改善箇所説明図

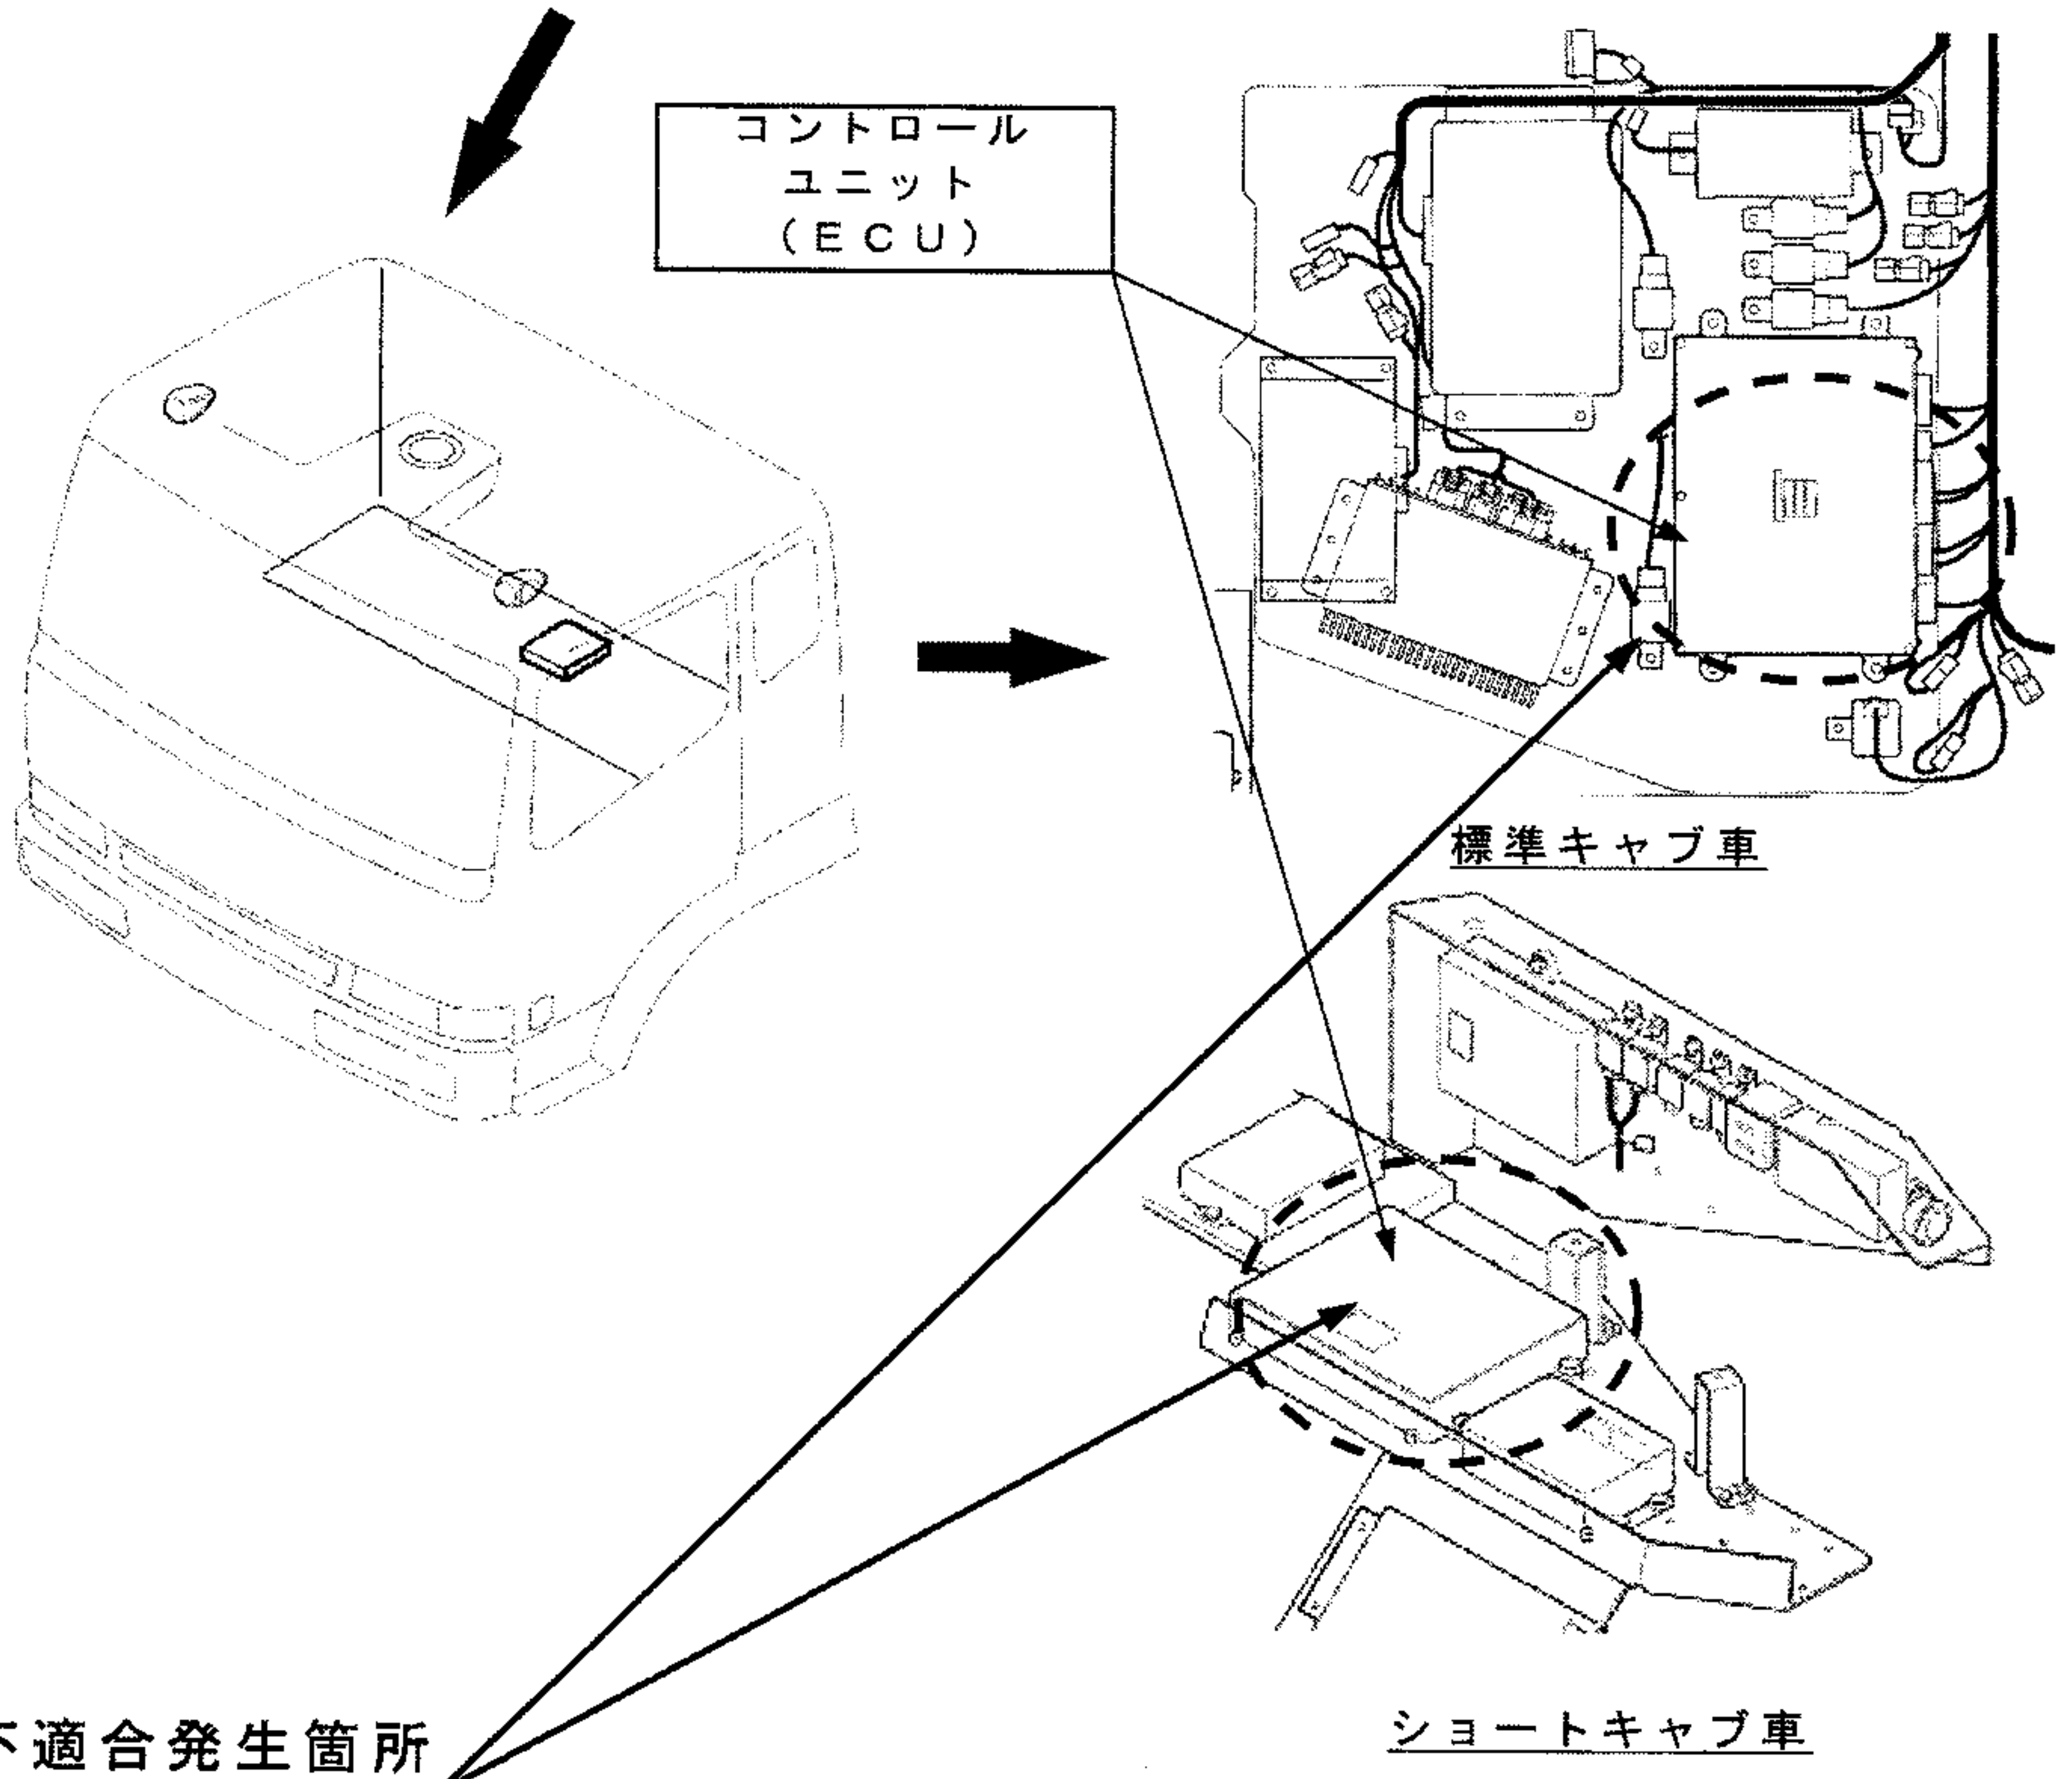
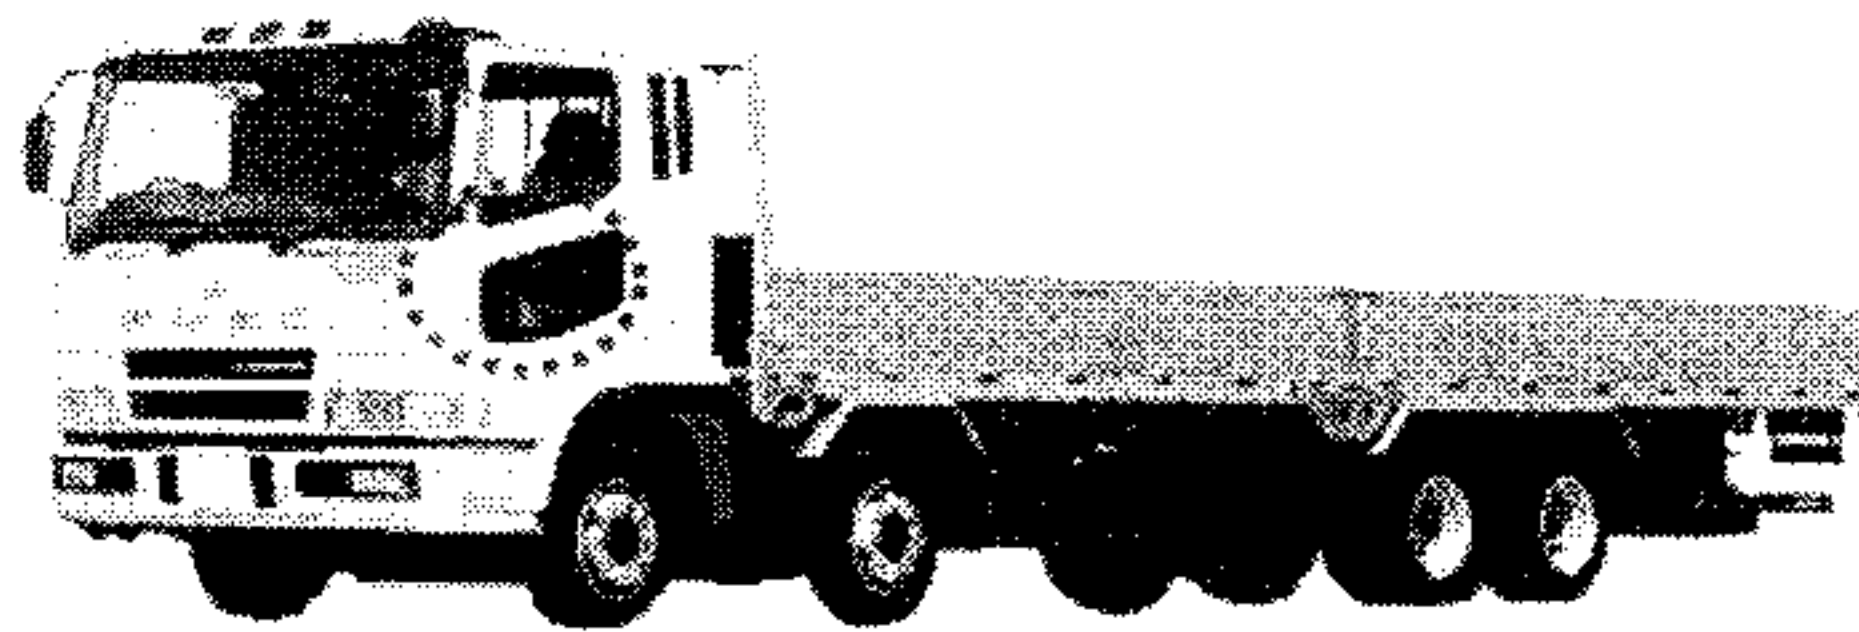
機械式自動変速機の変速を制御している電子制御機器 (ECU) の制御プログラムが不適切なため、ドライブレンジで走行後、そのままの状態ではクラッチペダルを踏まずに停止した場合、クラッチが自動で切れた状態となっているため、ブレーキを操作していないと下り坂等により極低速で車両が動き出すことがあり、その状態を ECU が通常走行になったと誤認識し、クラッチが自動的に接続され、車両が発進するおそれがある。

当該 ECU を対策品と交換する。

なお、対策品の供給に時間を要することから、車両停車時の注意事項を記載した運転注意銘板を、車両のギヤシフトレバー部に貼り付ける。
